NOTA GC N° 1195/2021

Ref.: SOLPED N° 6.000.241 Licitación Pública (Modo IV) N° 7/2021 - "Refacción Integral de TWR, ACC, Edificio Operativo, Taller CNS y Plan de Vuelo, y Rehabilitación menor Hangar Astori del Aeropuerto de Resistencia".

CIRCULAR N°2 – MODIFICATORIA SIN CONSULTAS Y PRORROGA FEHCA DE APERTURA

SOBRE DEMOLICION Y DESMONTE DE PLUVIALES EN PB EDIF OPERATIVO

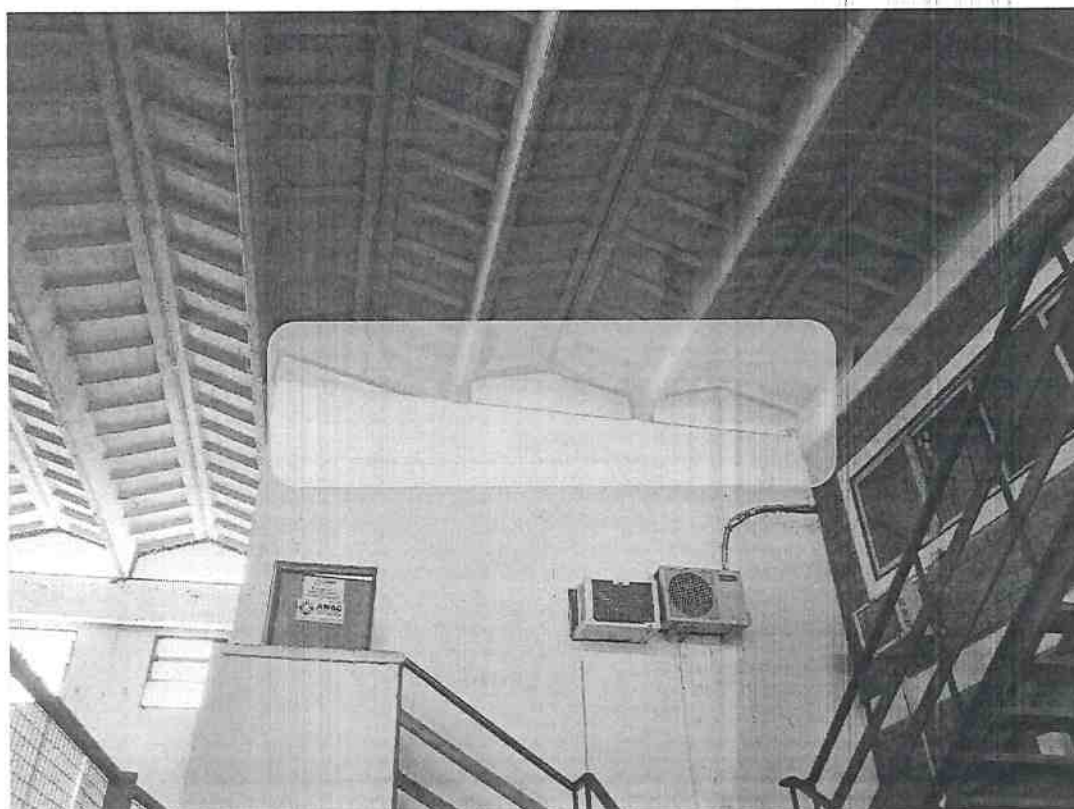
Se aclara que se deberán demoler y/o desmontar todos los desagües pluviales existentes del Edificio Operativo.

Se agrega en planilla de cómputo ítems 2.02.23

SOBRE VENTILACION FORZADA EN BAÑOS

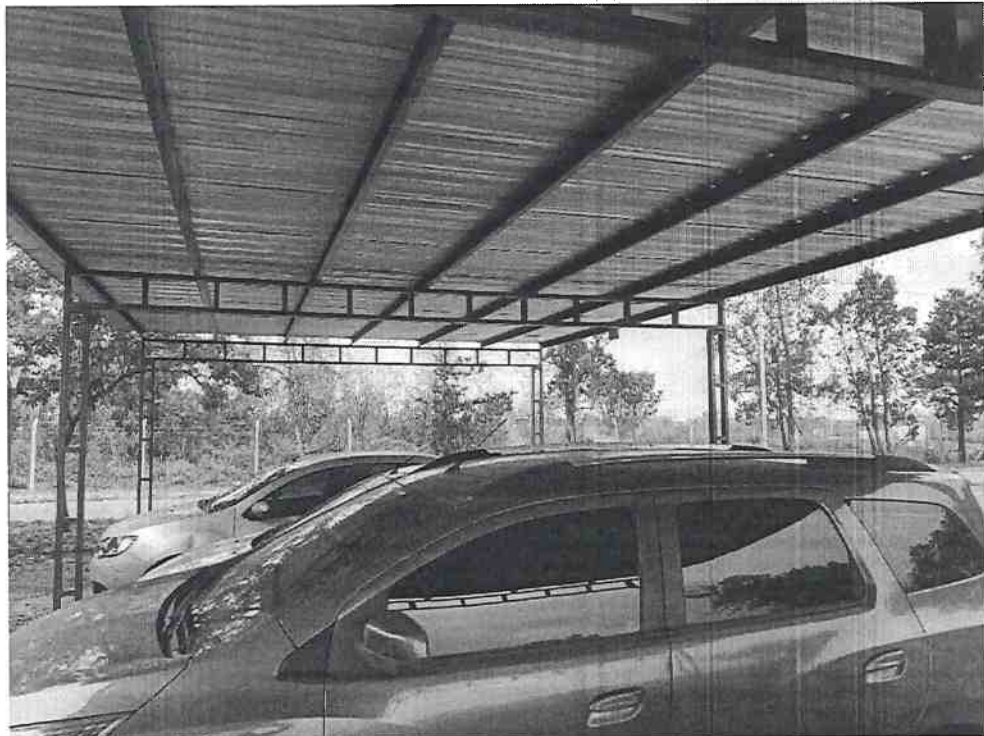
Se deberán incorporar ventilación forzada en baños , Ver planos EANA-RES-IE-TC-01-B EANA-RES-IE-TC-02-B

La imagen es ilustrativa para demostrar la terminación deseada.

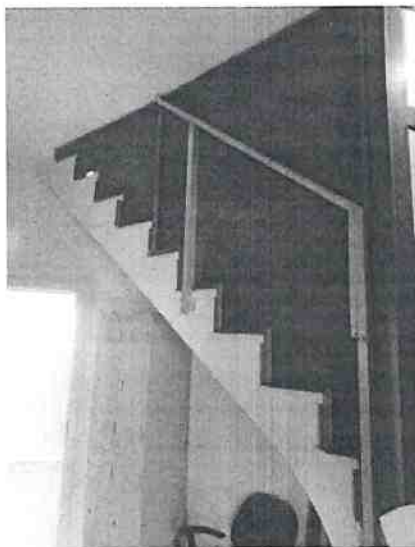
Se notifica que la escalera de emergencia de la torre de control deberá contar con un cerramiento tipo rejilla metálica tipo Shulman, en su cierre lateral según plano EANA-RES-PH-01-B. Se colocarán paneles de Rejillas Encastradas con terminación galvanizada.

La contratista será la encargada de que, al momento de revestir la escalera con la malla mencionada, ninguna de las dos (Malla y escalera) pierdan el tratamiento de galvanizado realizado con anterioridad, garantizando su estado óptimo inicial.

Especificación según fabricante y la contratista deberá presentar una muestra a ser aprobada por la I.O antes de ser colocada.
